A183 Urheilupuisto
asemakaavan muutos ja asemakaava
Luonnos 5.6.2025

Urheilupuisto, asemakaavan muutos ja asemakaava

Vastinekooste 6.5.2026, laatimisvaihe

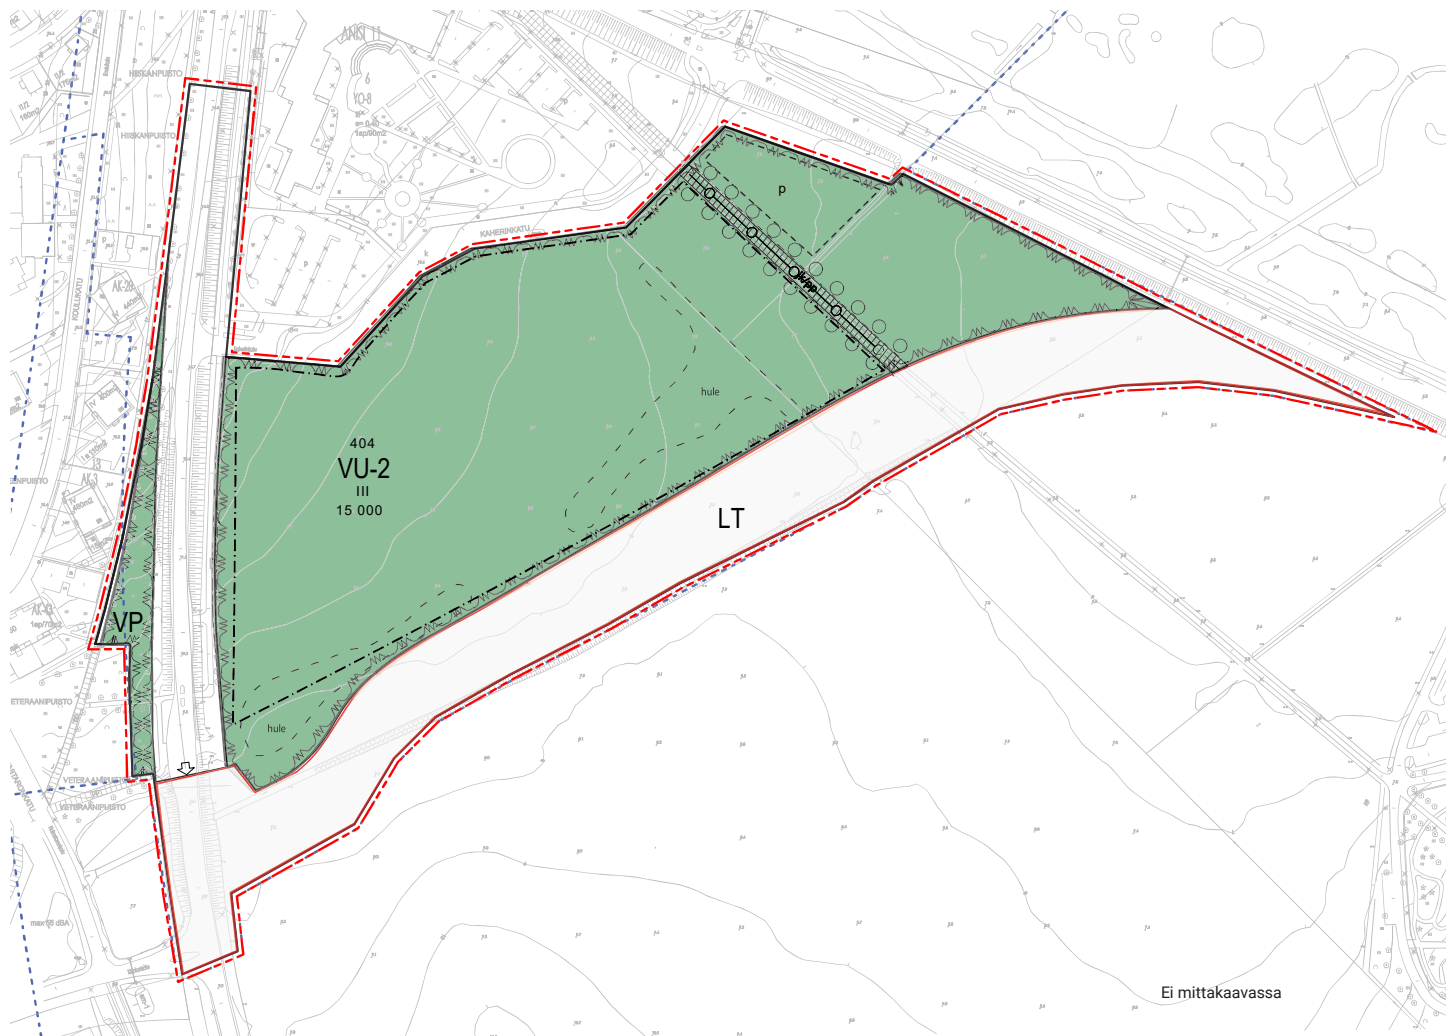
Alueella olevaa aurinkovoimalaa ei ole osoitettu kaavaluonnoksessa vaan sen kohdalla on urheilu- ja virkistyspalvelujen aluetta (VU-1). Oleva voimala on syytä osoittaa kaavassa, esimerkiksi alueen osan merkinnällä. Voimalan vaikutukset tulee arvioida ja antaa tarvittavat voimalaa ja sen läheisyyteen sijoitettavia toimintoja koskevat määräykset.

Anisten tilan viereen on luonnoksessa osoitettu suuri rakennusala. Kaavassa tulee varmistaa, että suojeltavien rakennusten ympärille jää tilaa. Esimerkiksi voitaisiin irrottaa SR-1-rakennuksen viereisen rakennuksen rakennusala erilleen laajasta rakennusosalasta. Pihapiirin ja sen ympäristön puustoa on syytä säilyttää.

Eteläisen suunnittelualueen pysäköintialue on sijoitettu hyvin melualueelle. Suunnittelualueiden länsiosissa tieliikenteen melu leviää jonkin verran alueelle, joten Perniöntien läheisyyteen ei ole hyvä sijoittaa oleskeluun tarkoitettuja toimintoja ilman riittävää melusuojausta. Kaavaan osoitettu yleisen tien alue (LT) lisää melua VU-2-alueella ja suunnittelualueen ulkopuolella. Uuden tien aiheuttaman melun voimakkuus on tarpeen selvittää ja suunnitelmaa tarkentaa tarpeen mukaan niin, että ulkoliikuntapaikat ja muut melulle herkäät toiminnot sijoitetaan melulta suojaan.

Perniöntien katualueelle kaavaluonnoksessa sijoitettu liittymänuoli tulisi olla LT-alueen puolella. LT-alueella on liittymäkielto, josta syystä liittymät LT-alueelta osoitetaan liittymänuolella.

Olemassa oleva aurinkovoimala tullaan kaavassa osoittamaan alueen osa merkinnällä ja siihen liittyviä määräyksiä tullaan lisäämään kaavamääräyksiin.

Anisten tilan viereistä rakennusalaan rajattiin niin, että SR-1 alue säilyy omana kokonaisuutenaan ja tarpeeksi etäällä uusista rakennuksista.

Liittymänuoli sijoitetaan katualueen sijaan LT-alueen puolelle.
